日時:令和7年6月25日(水)10時

場所:複合棟301会議室

6月25日(水) 先達山太陽光発電所工事打ち合わせ

(資料1) 職員による現地調査の結果 (1/2)

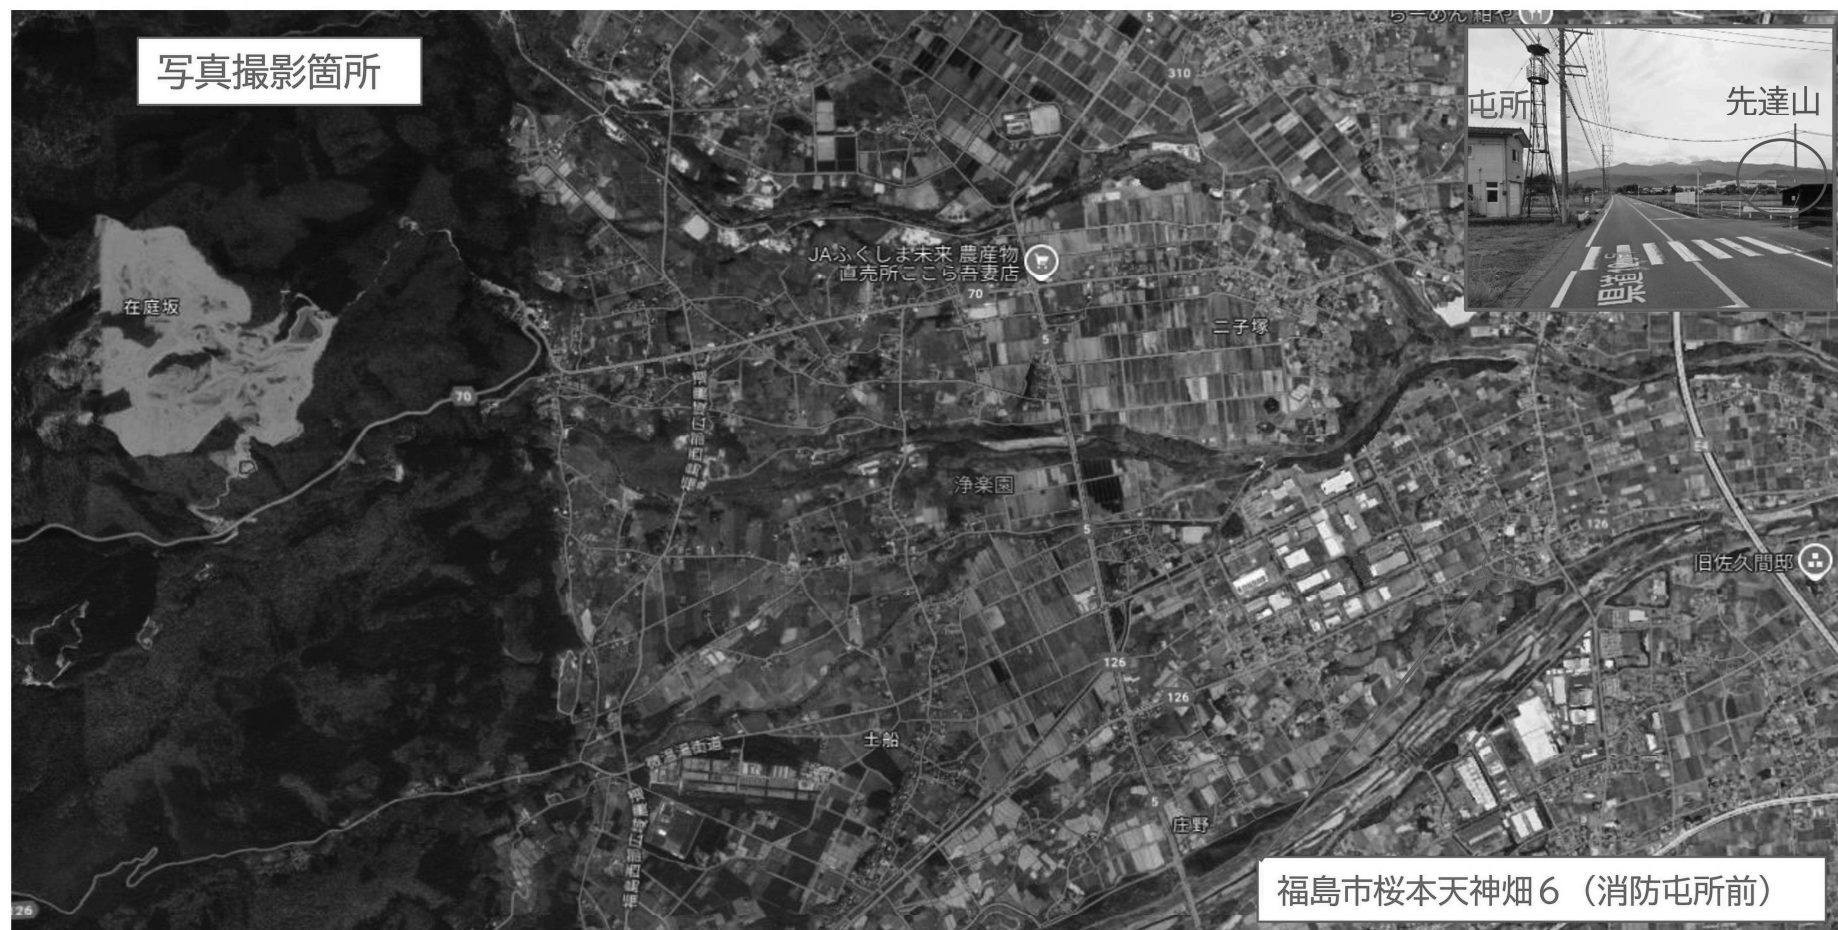
【考察1】

特定の方向において、太陽光パネルからの反射光を確認した。反射する方向は、太陽の位置との関連性があるため、時間帯のみならず時期による太陽の高さも関係すると考えられる。現地調査した日付においては15:50～16:30までの時間帯に反射光が確認され、ピークは16:00～16:20でありその間は肉眼で直視できない程の眩しさであった。

東側に傾斜している箇所に設置されていることが大きな要因と考えられる。
